**Modulo per la presentazione delle osservazioni per i piani/programmi/progetti sottoposti a procedimenti di valutazione ambientale di competenza statale**

ID: Codice procedura (ID\_VIP/ID\_MATTM):10844

Impianto per la produzione di energia elettrica da fonte eolica, costituito da 6 aerogeneratori della potenza complessiva di 37,2 MW, un sistema di accumulo da 25 MW e relative opere connesse in località "Rempillo" nel comune di Pitigliano (GR).

# ALLEGATO alle OSSERVAZIONI all' IMPIANTO EOLICO denominato REMPILLO nel COMUNE di PITIGLIANO ( GR). Com

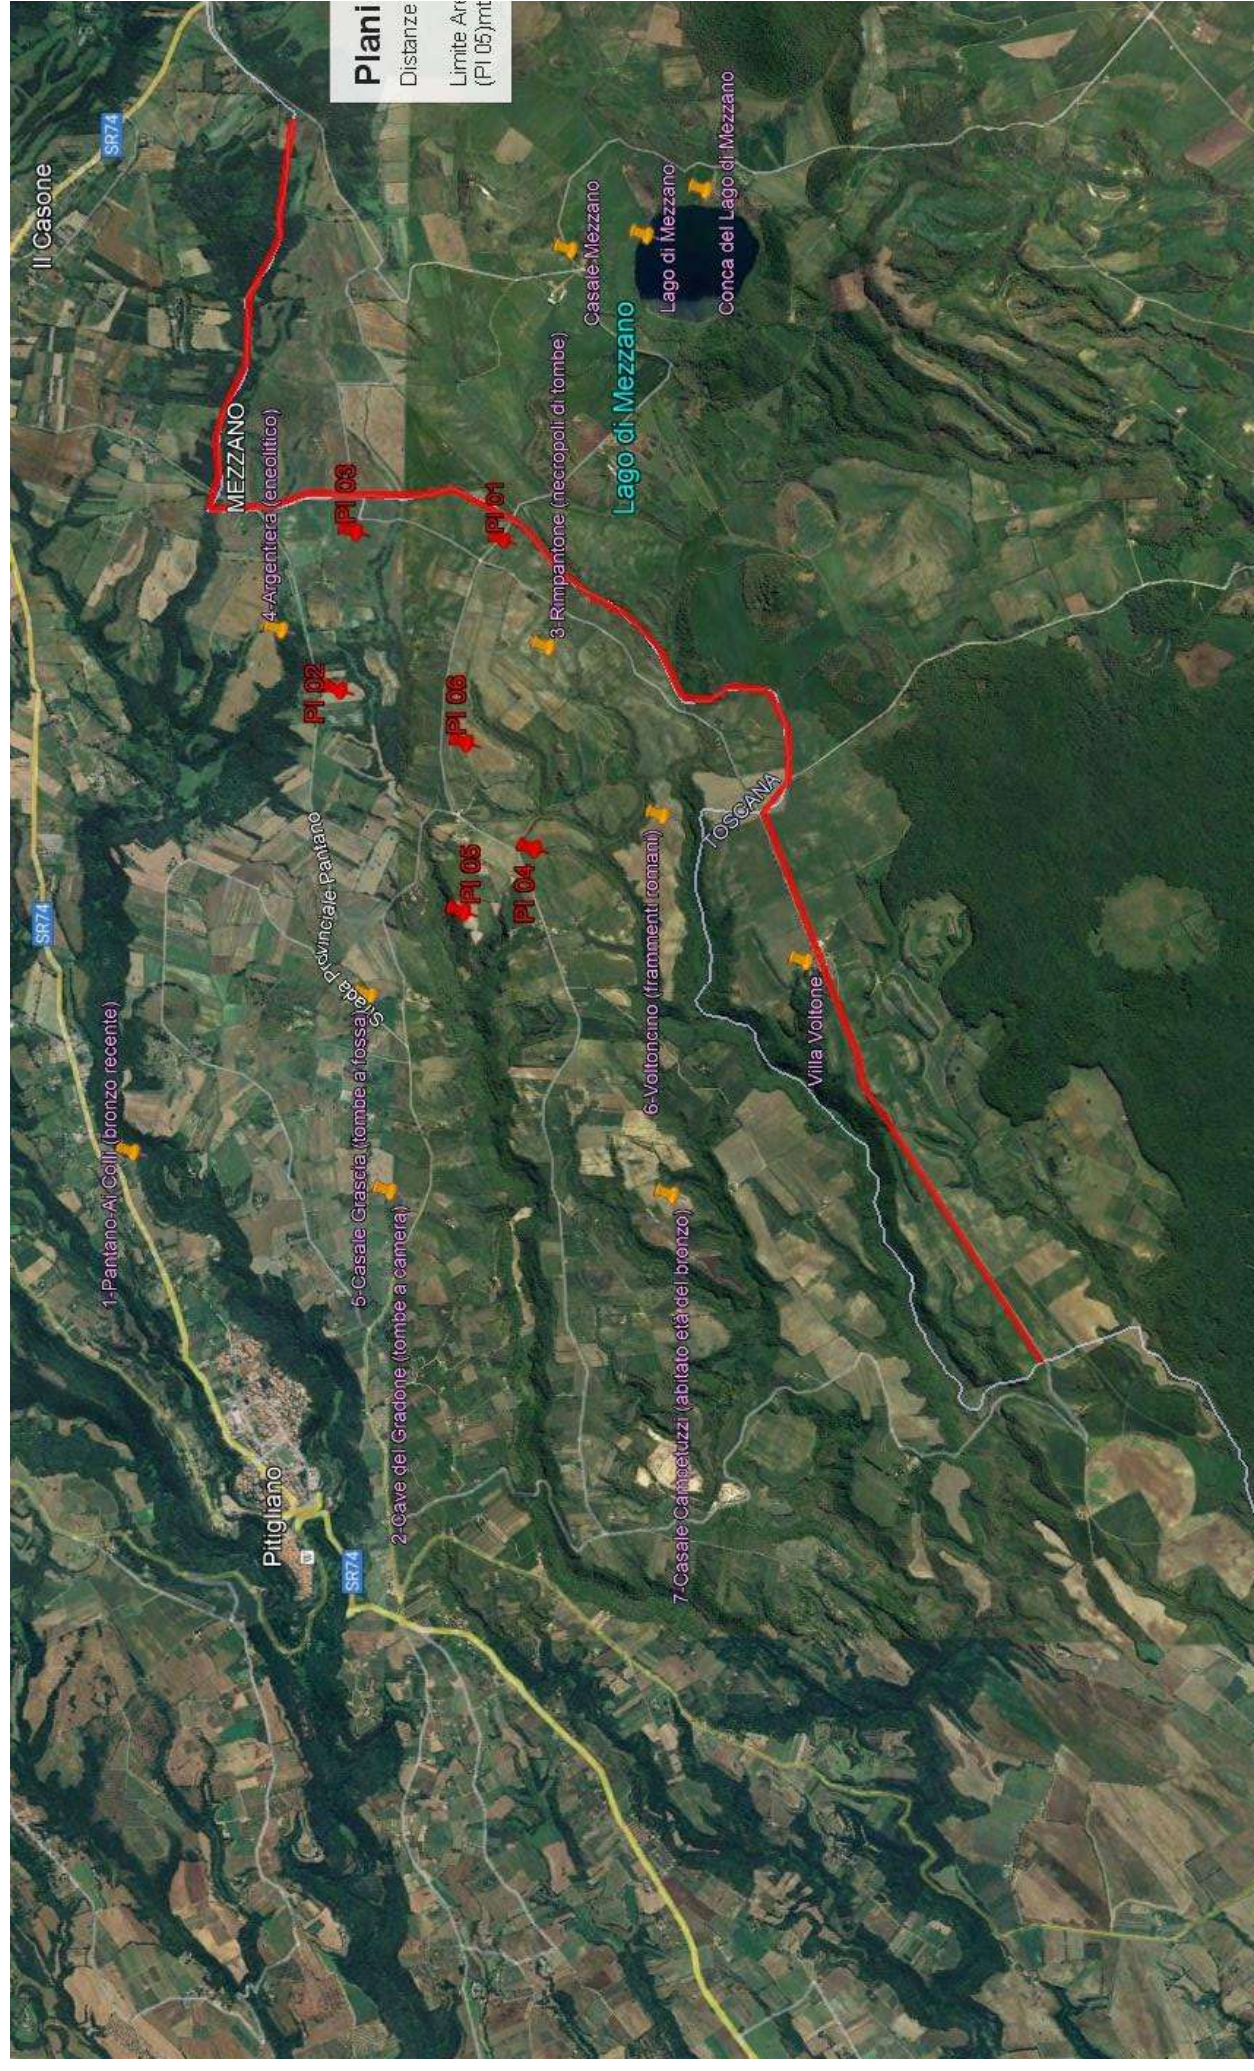
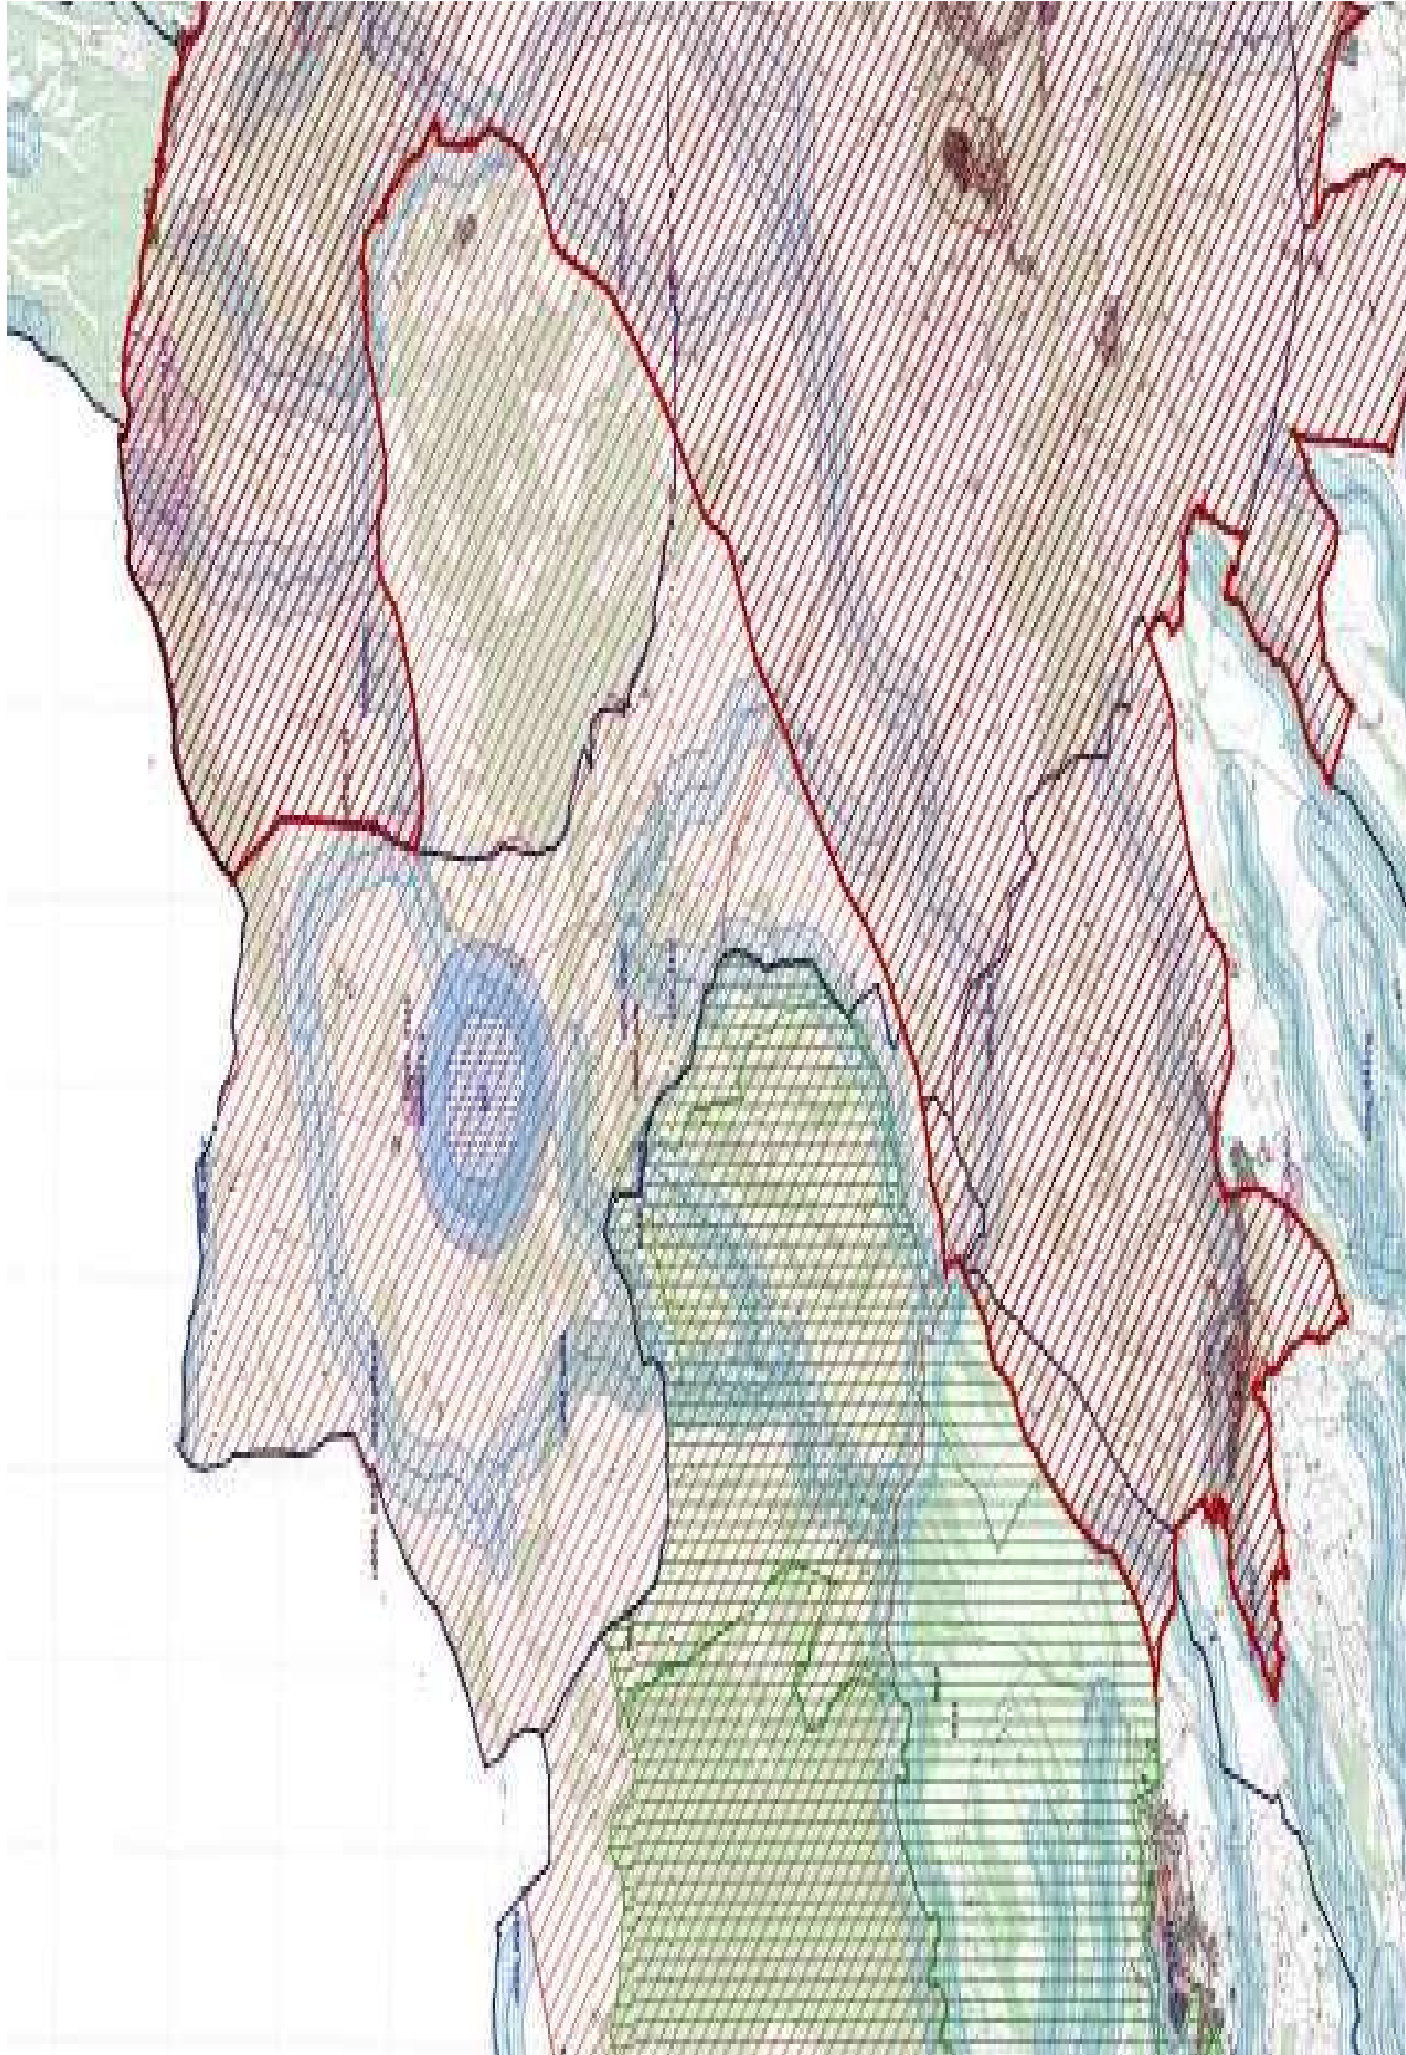
In sintesi, visti l'art. 20 comma 8 lettera c) quater del D.Lgs n 199/2021 e le Linee guida nazionali appena citate, considerato l'enorme impatto dell'impianto eolico industriale denominato "Rempillo" sulla zona paesaggistica di notevole interesse pubblico ben individuata nelle immagini n.1 e n. 2 e sui

# Analisi degli Impianti Eolici Esistenti e in Progetto

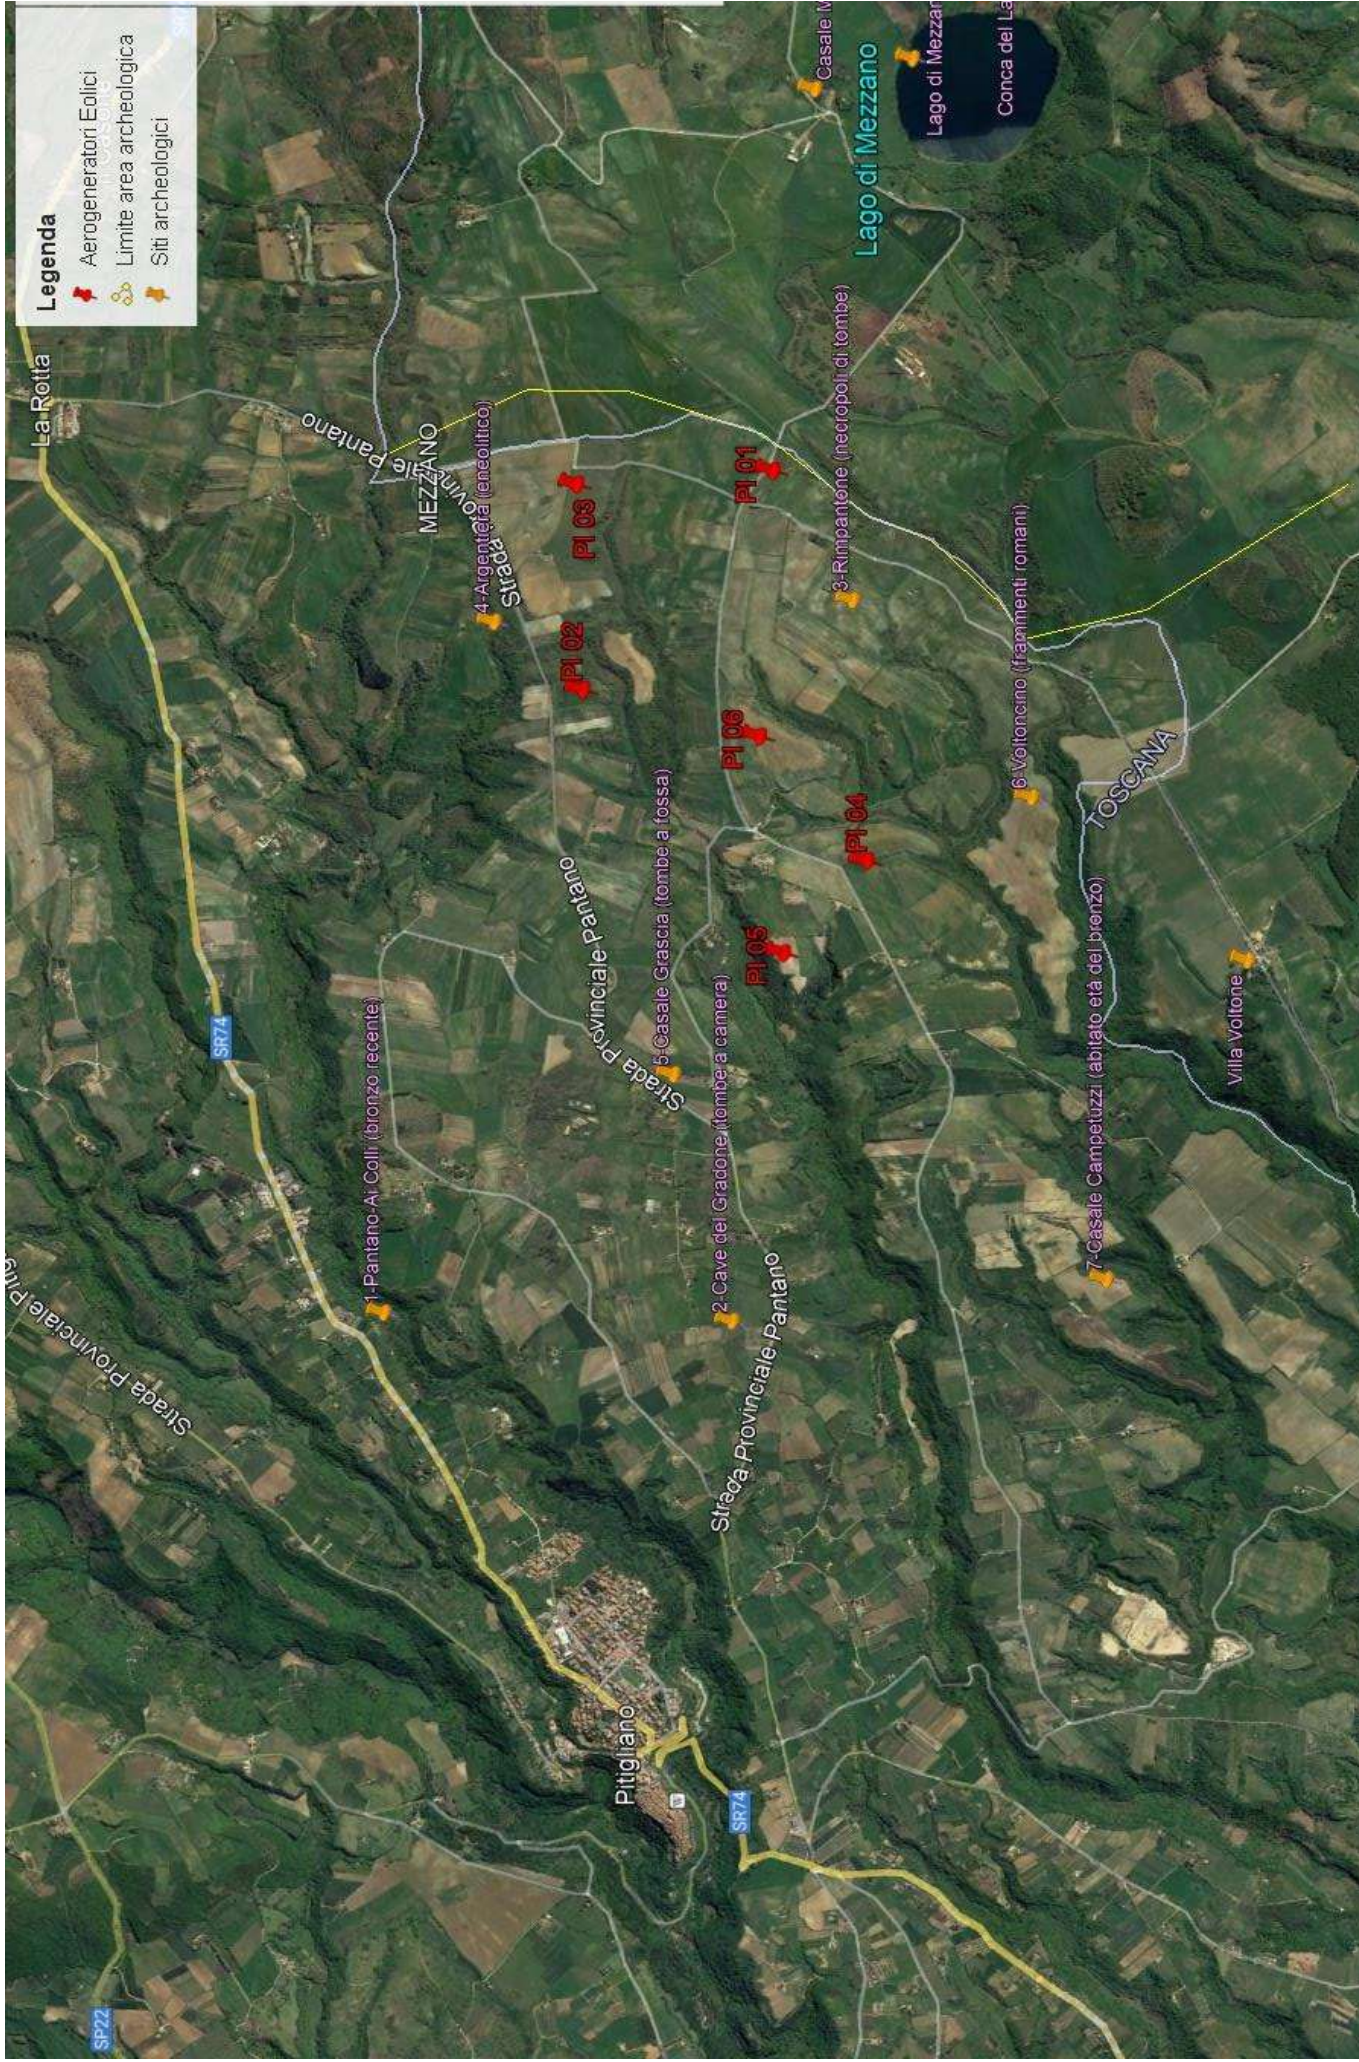
Beni Culturali evidenziati nell'immagine n. 3 dell'Allegato alle presenti Osservazioni, per la collocazione delle pale P04 e P05 direttamente all'interno del perimetro di un'area archeologica e per gli impatti anche sull'area intermedia e vasta dei pregiati territori laziali della Tuscia settentrionale e in particolare di quelli del pitiglianese ricco di emergenze agricole, naturalistiche, storiche e archeologiche del periodo etrusco ma non solo, si chiede che venga negata l'autorizzazione all'insediamento dell'impianto eolico denominato "Rempillo".
